Vragen en antwoorden t.a.v. de 1e Nota van Inlichtingen (sluitingsdatum 20 januari 2026, 12.00 uur)

Openbare Europese aanbesteding voor 'de advisering over en plaatsing van Rasters bij uitbraak van Afrikaanse varkenspest bij Wilde zwijnen' met IUC-kenmerk 202406182

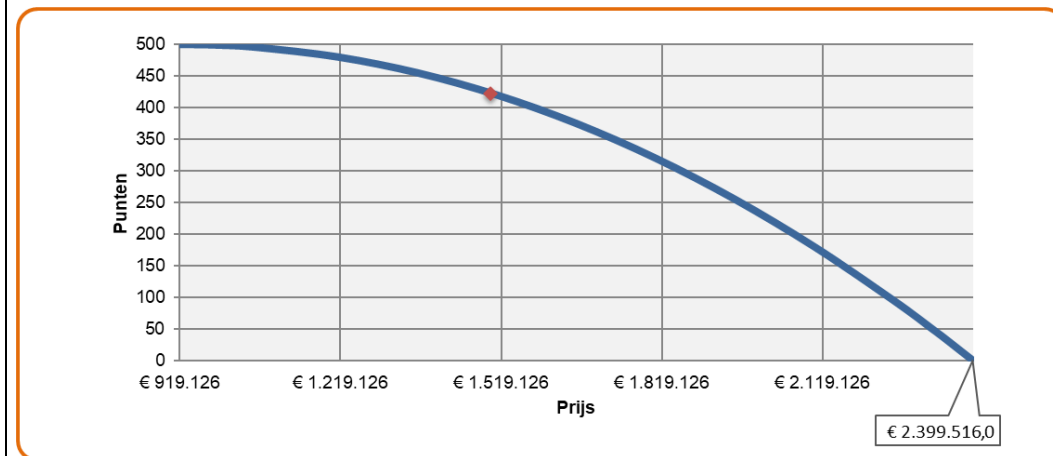
De basis voor het aantal te behalen punten op dit criterium is uw totale fictieve inschrijfsom. De uiteindelijke score wordt afgerond op twee (2) decimalen achter de komma. Het scoreverloop is grafisch weergegeven in de onderstaande figuur. Tussen de prijspunten in de tabel wordt uw score met een kromming toegekend. Dit betekent dat naarmate uw (fictieve) inschrijfsom dichterbij de hoogst mogelijke fictieve inschrijfsom ligt, uw score op het onderdeel prijs relatief sneller daalt als gevolg van de toegepaste kromming in de beoordelingsformule.

De formule is als volgt: <i>Max. aantal punten - ((laagst mogelijke fictieve inschrijfsom – uw fictieve inschrijfsom) / (laagst mogelijke fictieve inschrijfsom – hoogst mogelijke fictieve inschrijfsom) * Max. aantal punten) ^2 / Max. aantal punten</i> Dit houdt in dat: - Bij een totale fictieve inschrijfsom van € 919.126,- exclusief btw of lager, u 500 punten ontvangt. - Bij een totale fictieve inschrijfsom van € 2.399.516,- exclusief btw, u 0 punten ontvangt. - Bij een totale fictieve inschrijfsom van meer dan € 2.399.516,- exclusief btw, uw Inschrijving terzijde wordt gelegd. Voorbeeld berekening: Stel dat uw totale fictieve inschrijfsom € 1.500.000,- exclusief btw is, dan ziet de berekening er als volgt uit: = 500 - ((919126 - 1500000) / (919126 - 2399516) * 500) ^2 / 500 = 423,02 Hiermee behaalt u een score van 423,02 punten op het subgunningscriterium prijs.
--	--	--	--
